监理工作联系单

工程名称：贝特瑞（江苏）新材料有限公司 10.79MW 屋顶分布式光伏发电项目

编号：JSJTBTR-851-4-4-10

主题：关于现场质量问题

(附现场图片)

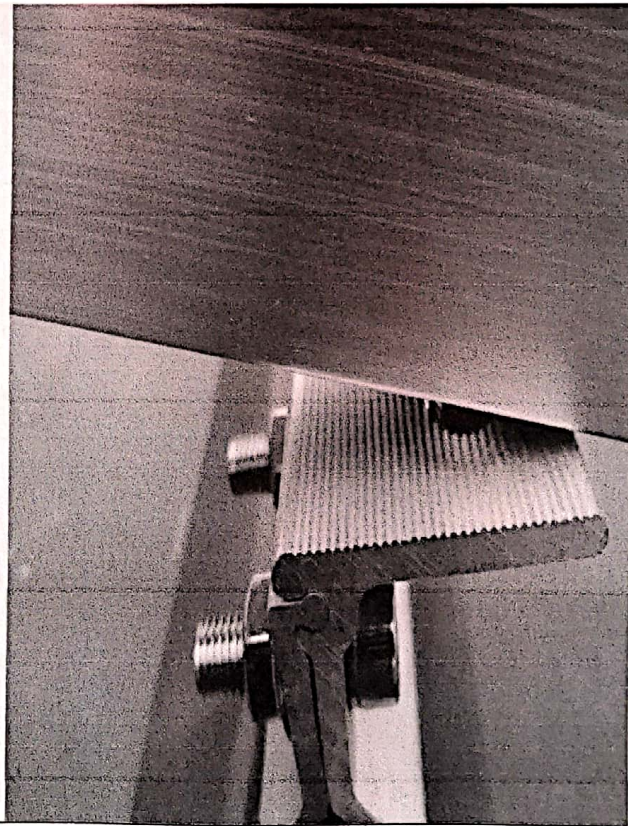
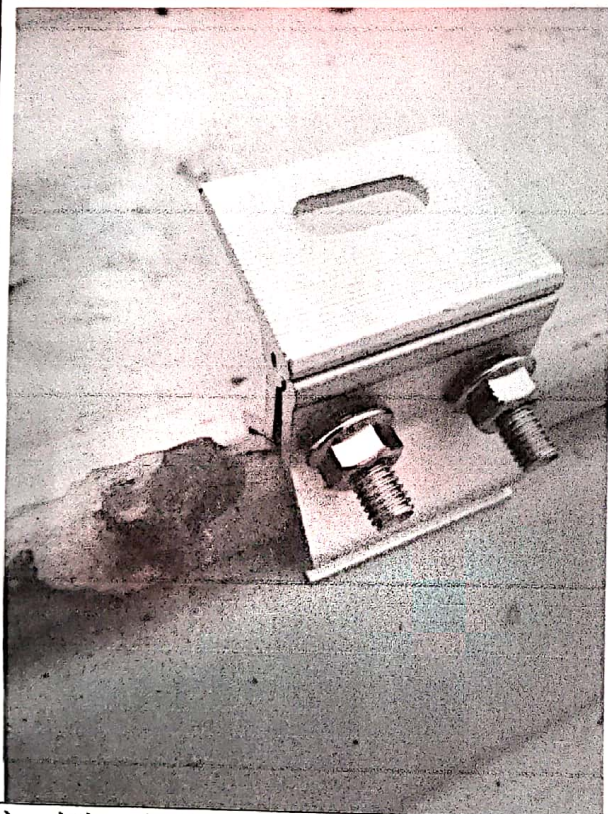
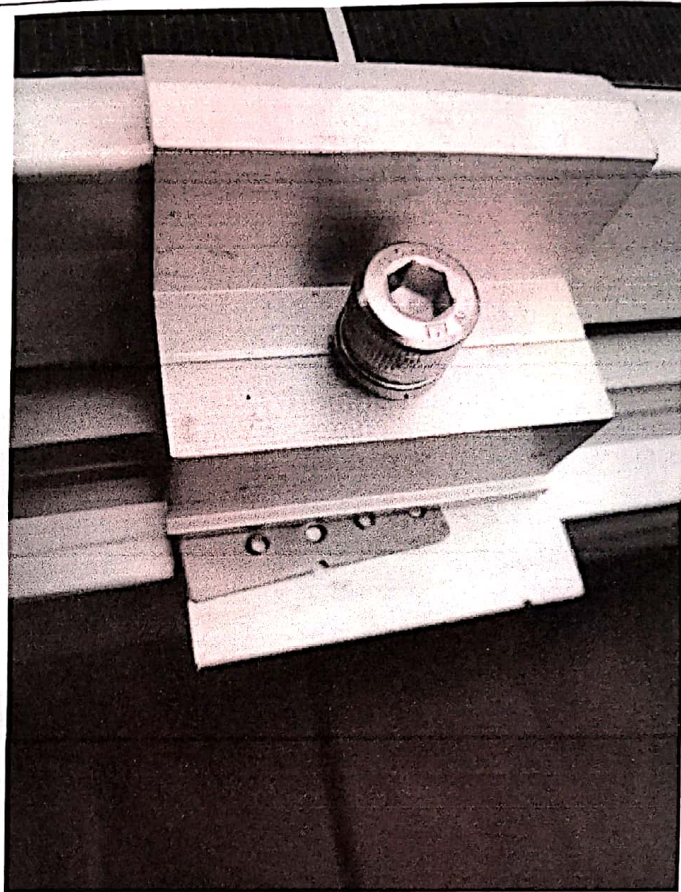
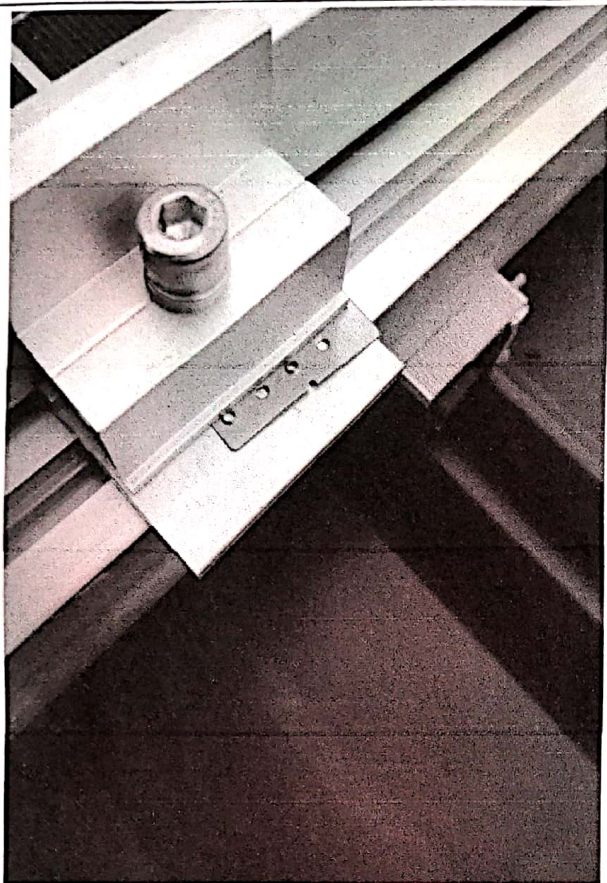
监理人员巡视 1 号厂房屋顶北坡现场发现以下问题：

- 1、部分防雷垫片装错。
- 2、导轨与夹具之间的间隙过大，需要加装垫片。
- 3、部分螺丝没有紧固。
